東京電力ホールディングス株式会社

福島第一原子力発電所 特定原子力施設に係る実施計画の  
変更認可申請(中低濃度タンク(G4 北、G5 エリア) 等の撤去  
及び G3 北エリア基礎外周堰の新設)に係る審査について

令和元年 12 月 13 日

原子力規制委員会

図1 G3北及びG4北エリアの基礎外周堰の範囲 東京電力資料より抜粋

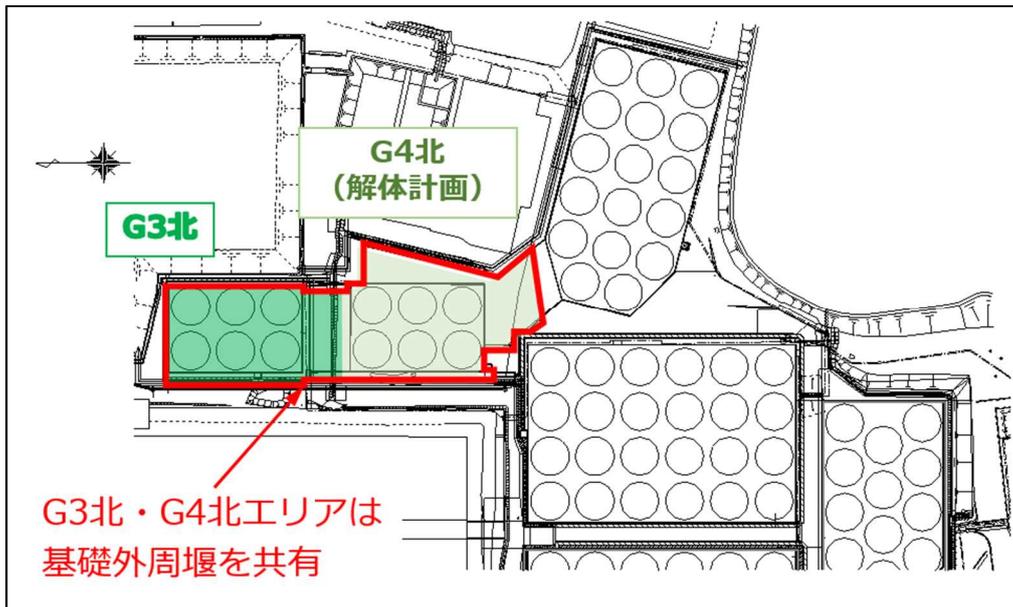
G3 北エリアと G4 北エリアは基礎外周堰を共有している（図 1 参照）。G4 北エリアのフランジタンク撤去に伴い G4 北エリア側の堰を解体するため、既設の堰の外側に G3 北エリア単独の堰を新設する（図 2 参照）。

図2 G3北エリアに新設する堰の概略図 東京電力資料より一部抜粋、編集

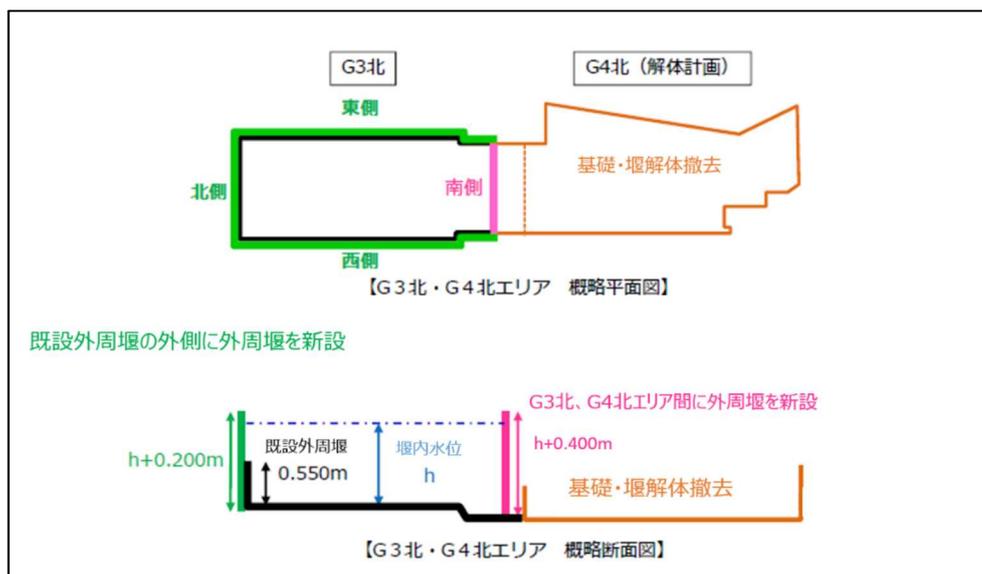
変更認可申請は、G3 北エリアにあるタンク 6 基に対して容量 1,322m<sup>3</sup> 以上の基礎外周堰を新設するとしている。

規制委員会は、新設する基礎外周堰の容量についてタンク 1 基分の運用上の容量<sup>5</sup>に加え大雨時における作業時の余裕分を加味した容量が確保さ

れており、中低濃度タンクの基礎外周堰の容量の基準<sup>6</sup>を満たすものであることを確認した。また、G3 北エリアの基礎外周堰を新設した後に、G4 北エリアの堰の解体に着手するため、G3 北エリアの堰の容量は常に確保されることを併せて確認した。
